回 答 書

富士吉田市役所 都市基盤部 建築営繕課

工事(業務)名 : 富士吉田市立下吉田中学校屋内運動場空調設置他改修工事

Q3. A-24 男女便所改修工事

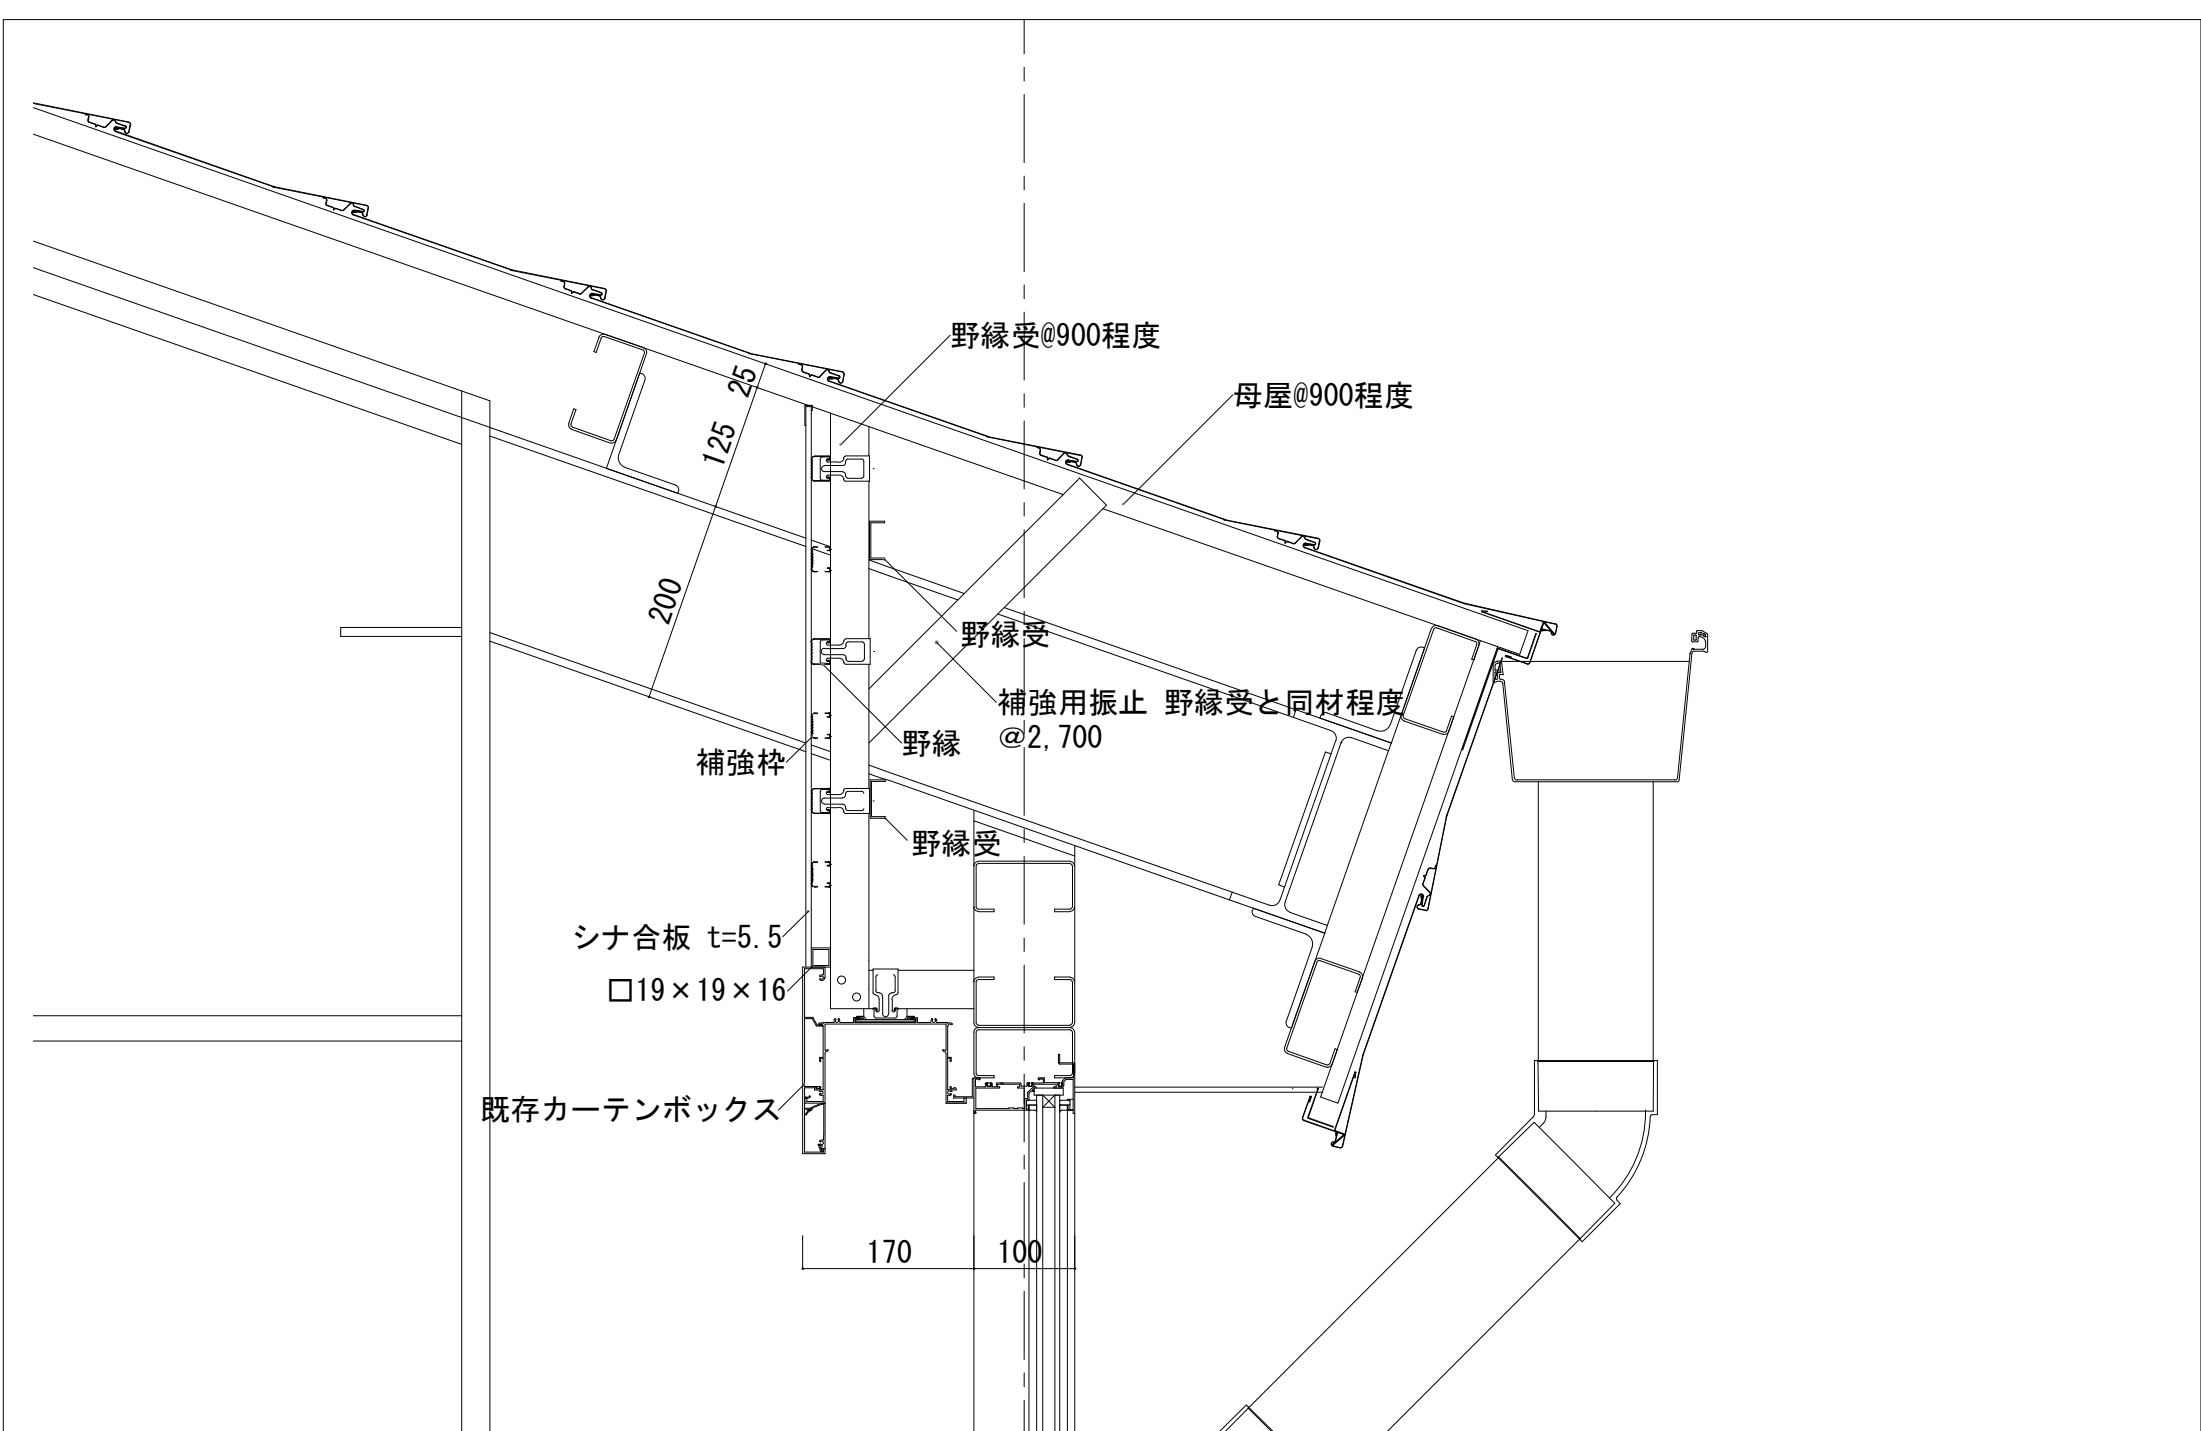
展開図等が無く理解出来ません。

床レベリングの厚さ、長尺シート

壁ー既存ブース撤去、新設(LGS50、フレキ、EP-G)天井まではどこですか。

ブース扉新設(H=1,800)仕様は何ですか。

内訳一式では、判断出来ません。各所、内訳、仕様を指示願います。

A3. 【床】レベリングの厚さ:50mm程度、長尺シート:2mm(トイレ、洗面所共)

【壁】既存のブースすべてが、撤去および新設の対象範囲となります。

【扉】フラッシュ戸、W600×H1,800、重力式丁番、表示錠

【その他】別添資料を参照ください。
